# 上海交通大学医学院生物安全柜、实验室冰箱等国内公开招标采购

## 更正通知

上海东松医疗科技股份有限公司受上海交通大学医学院委托，就生物安全柜、实验室冰箱等进行国内公开招标采购（项目编号：310000000240703112500-00131341；招标代理机构内部编号：0811-DSITC242224）。

场地图纸 1:

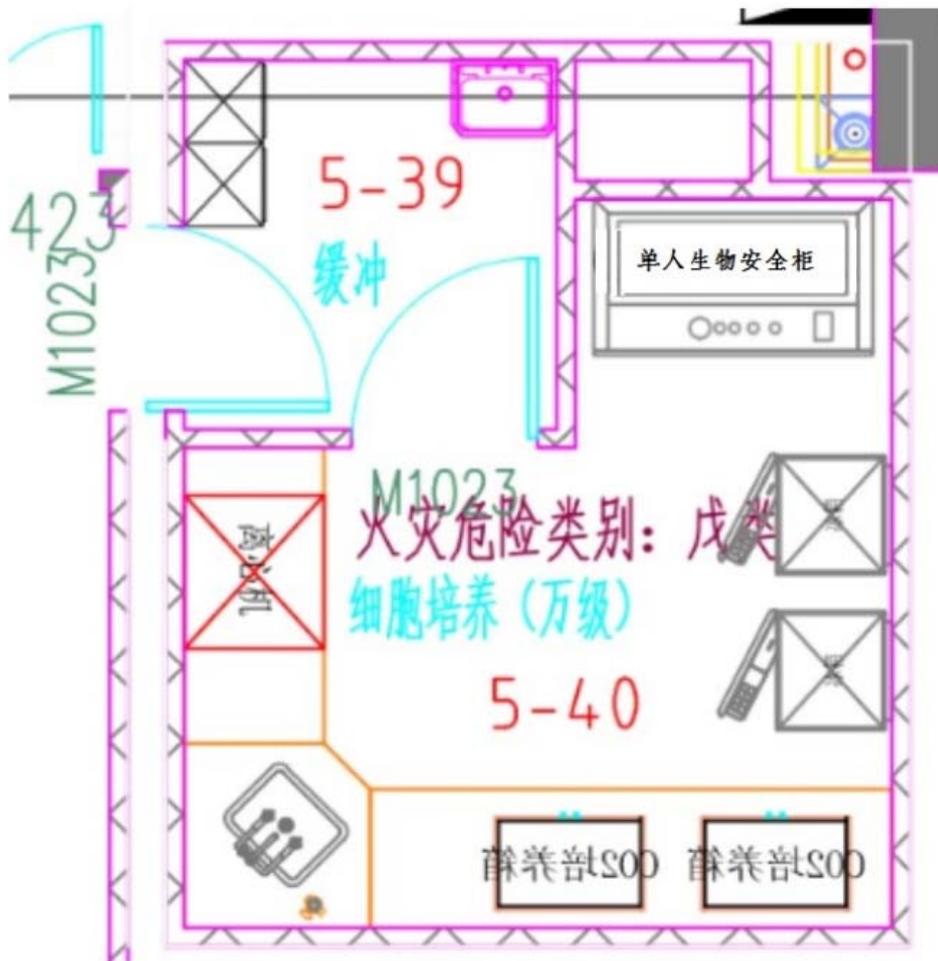
条款号	原招标文件要求	更正后的招标文件要求
2	<p>2、尺寸要求：</p> <p>▲2.1 单人生物安全柜：柜体内部工作区尺寸范围：宽度<math>\geq</math>1200mm，深度<math>\geq</math>630mm，高度<math>\geq</math>780mm；外部尺寸：宽度<math>\leq</math>1300mm，深度<math>\leq</math>800mm，高度<math>\leq</math>2300mm（高度可调节）。</p> <p>▲2.2 双人生物安全柜：柜体内部工作区尺寸范围：宽度<math>\geq</math>1800mm，深度<math>\geq</math>630mm，高度<math>\geq</math>780mm；外部尺寸：宽度<math>\leq</math>1900mm，深度<math>\leq</math>800mm，高度<math>\leq</math>2300mm（高度可调节）。</p>	<p>2、尺寸要求：</p> <p>2.1、单人生物安全柜：</p> <p>▲2.1.1、柜体内部工作区尺寸：宽度<math>\geq</math>1200mm，深度<math>\geq</math>620mm，高度<math>\geq</math>650mm；</p> <p>2.1.2、根据实验室目前实际场地要求（附场地图纸1），外部参考尺寸：宽度<math>\leq</math>1300mm，深度<math>\leq</math>800mm，高度<math>\leq</math>2300mm（高度可调节）。若不满足，投标人须提供承诺函，确保相关设备现场搬运及安装不损坏现场环境，若造成现场环境损坏须照价赔偿。</p>

<p>2.2、双人生物安全柜：</p> <p>▲2.2.1、柜体内部工作区尺寸：宽度<math>\geq 1800\text{mm}</math>，深度<math>\geq 620\text{mm}</math>，高度<math>\geq 650\text{mm}</math>；</p> <p>2.2.2、根据实验室目前实际场地要求（附场地图纸2），外部参考尺寸：宽度<math>\leq 1900\text{mm}</math>，深度<math>\leq 800\text{mm}</math>，高度<math>\leq 2300\text{mm}</math>（高度可调节）。若不足，投标人须提供承诺函，确保相关设备现场搬运及安装不损坏现场环境，若造成现场环境损坏须照价赔偿。</p>
★8	<p>双风机控制系统，独立的进气与排气风机自动控制，平衡下降气流与外排气流，保证持续安全的工作条件。智能直流无碳刷电机可实时监测和控制风机转速，在过滤器阻塞或线路电压波动时持续保护用户安全。（要求提供机器相关结构实物照片及相关证明材料）</p>	<p>★8、至少双风机控制系统，采用直流电机。（要求提供机器相关结构实物照片及相关证明材料）</p>
★9	<p>风速报警：至少两个独立式压力传感器（非风速传感器）用于检测排气和下降气流强制通风时的压力变化，实时准确全面地监测安全柜气流波动状态。</p>	<p>★9、至少两个独立式传感器用于检测压力变化或风速变化，自动调节风速，从而系统补偿流量的变化。发生异常可报警。（投标人提供彩页或承诺函）</p>
▲12	<p>前窗清洗位置：无需拆卸任何部件即可将前窗玻璃可下拉到台面下方指定位置，操作者可站在安全柜外的无污染区，便于清洁安全柜玻璃窗内侧和</p>	<p>12、前窗清洗：无需拆卸任何部件可实现前窗玻璃上拉、下拉功能，方便安全柜玻璃内侧清洁。（要求提供实物照片证明）</p>
